PROJET DE MODIFICATION N°2 DU

PLAN LOCAL D'URBANISME DE LA COMMUNE DE

OZOIR-LA-FERRIÈRE 77330

RAPPORT DU COMMISSAIRE ENQUÊTEUR

zonage actuel

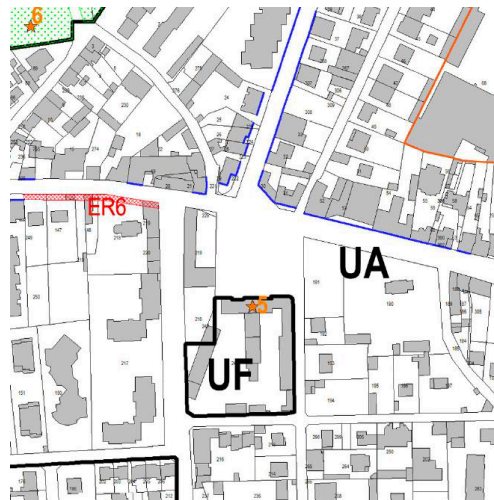
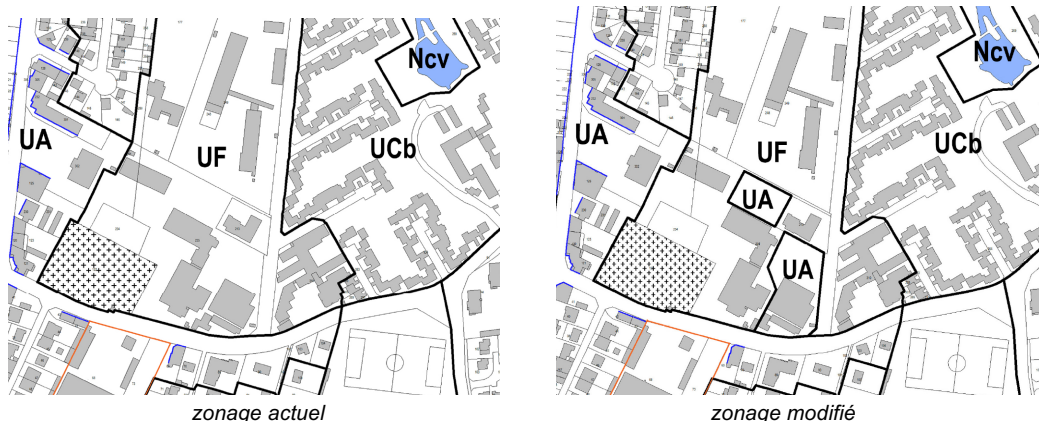
En tout premier lieu, au sujet des modifications de zonage, j'ai compris que l'emplacement R5 dont les parcelles BE sont référencées au cadastre aux numéros 218 et 219, a été initialement réservé par la mairie dans la perspective d'une extension. En conséquence, j'ai compris que cet emplacement réservé n'a pas servi les besoins de la commune mais bien ceux de promoteurs immobiliers.

L'objectif de la ville était de pouvoir acquérir la partie de terrain manquante afin de pouvoir concevoir un projet d'extension de la mairie. Les propriétaires ont proposé un compromis, à savoir, faire une dation à la commune de la partie permettant de fermer le « carré » de la mairie en échange de la possibilité de céder le reste à un tiers. La ville après avoir demandé au promoteur se portant acquéreur d'implanter des commerces et de consentir un élargissement de trottoir, a estimé que ce projet permettait à la fois de remplir l'objectif d'extension de la mairie, d'implantation de commerces et ce sans frais d'acquisitions lourds. Un recours auprès du préfet avait été déposé et celui-ci a validé la procédure, nous demandant uniquement de supprimer l'emplacement réservé comme il se doit. Il est donc mis à profit cette modification pour supprimer l'emplacement réservé devenu caduc.

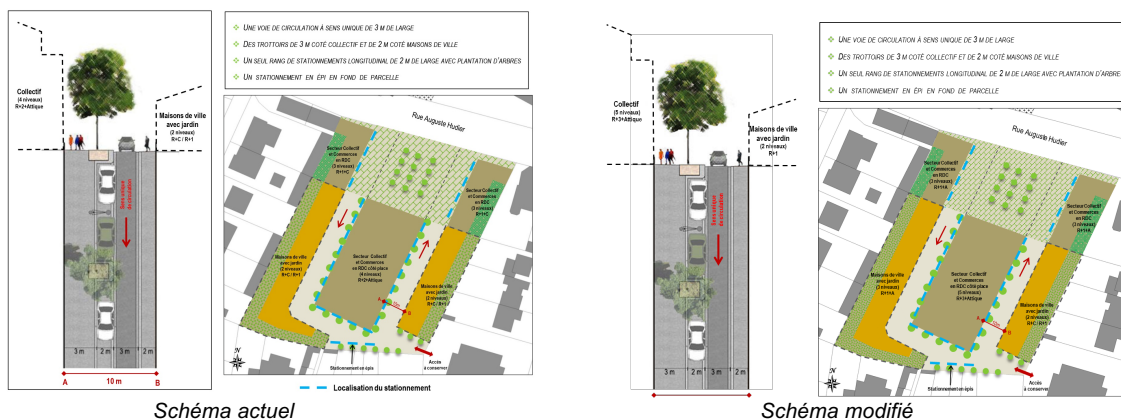
Le gabarit du collectif n'a pas été modifié sur le schéma ce qui peut être trompeur.
Ce schéma devra être également modifié.

UA 3.3 : implantation des constructions par rapport aux voies publiques

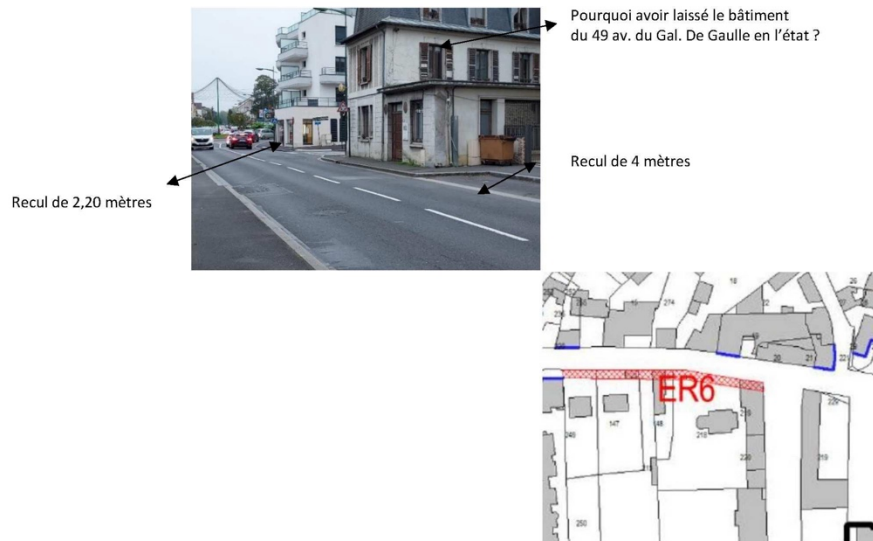
On constate sur cette photo et sur le plan, qu'il n'y a pas le recul de 4 mètres et que les bâtiments de l'avenue du Général de Gaulle ne sont pas alignés
